#### MINISTERIO DE TRANSPORTES Y TELECOMUNICACIONES

#### MODIFICA DECRETO N° 122, DE 1991, DEL MINISTERIO DE TRANSPORTES Y TELECOMUNICACIONES, QUE FIJA REQUISITOS DIMENSIONALES Y FUNCIONALES A VEHÍCULOS QUE PRESTEN SERVICIOS DE LOCOMOCIÓN COLECTIVA URBANA

Núm. 1.971 exento.- Santiago, 20 de octubre de 2017.

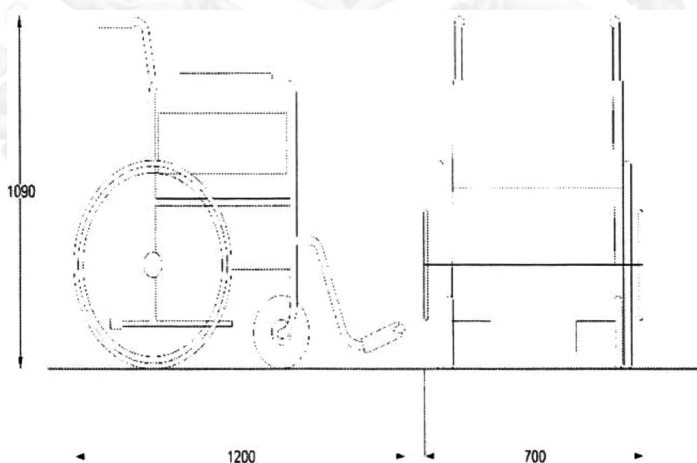
Con todo, desde el exterior del vehículo deberá ser posible acceder al espacio especialmente señalado en el numeral 22 de este artículo, con una silla de ruedas de las siguientes dimensiones indicadas en la siguiente figura".

*Longitud total: 1.200 mm*

*Anchura Total: 700 mm*

*Altura Total: 1.090 mm*

*Nota: Una persona sentada en una silla de ruedas  
añade 50 mm a la longitud total y alcanza una altura de  
1.350 mm por encima del suelo.*

Figura 2: Dimensiones de los asientos

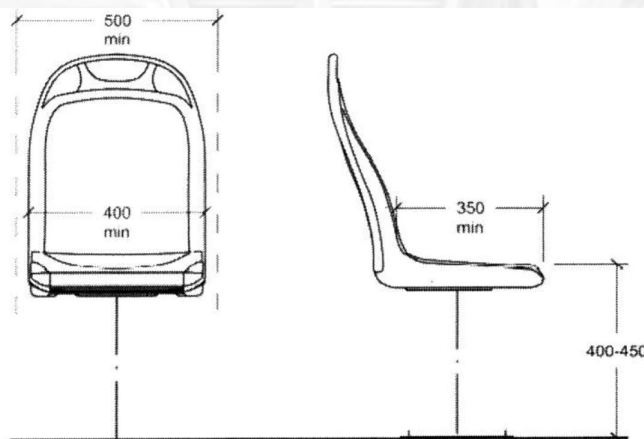
1. Reemplázase en el literal a.1) "Dimensiones", el rango "400 - 500 mm" de la tabla correspondiente a "Altura (1)" por el rango "400 - 450 mm".

2. Elimínase en el literal a.1) "Dimensiones", la frase "ver Diario Oficial de 08.01.2004, página 6". y Reemplázase por la siguiente Figura

Figura 3: Espaciamento entre asientos

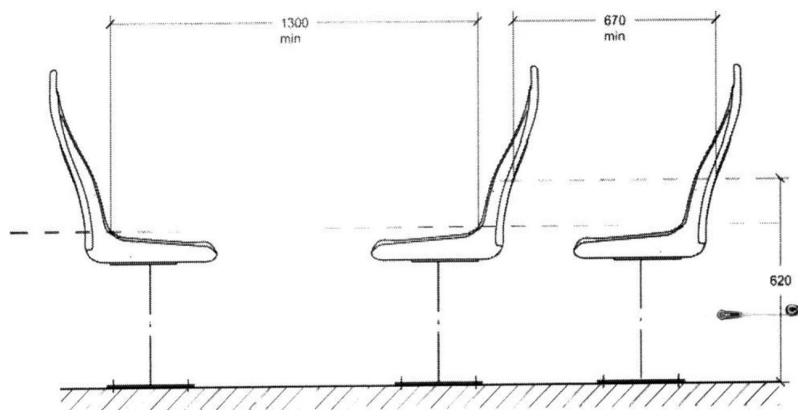
4. Reemplázase en el inciso primero del literal a.3) "Espaciamientos", el guarismo "650 mm." por "670 mm.".

5. Reemplázase en el literal a.3) "Espaciamientos", la Figura 3: "Espaciamiento entre asientos", por la siguiente:

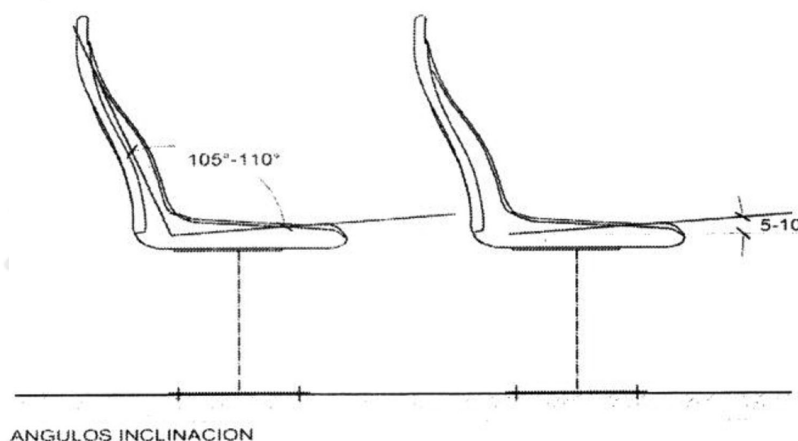
6. Reemplázase en el punto a.4) "Ángulo", los guarismos "entre 5° y 15°" y "entre 105° y 115°" por los siguientes: "entre 5° y 10°" y "entre 105° y 110°", respectivamente. Reemplázase la figura insertada por la siguiente:
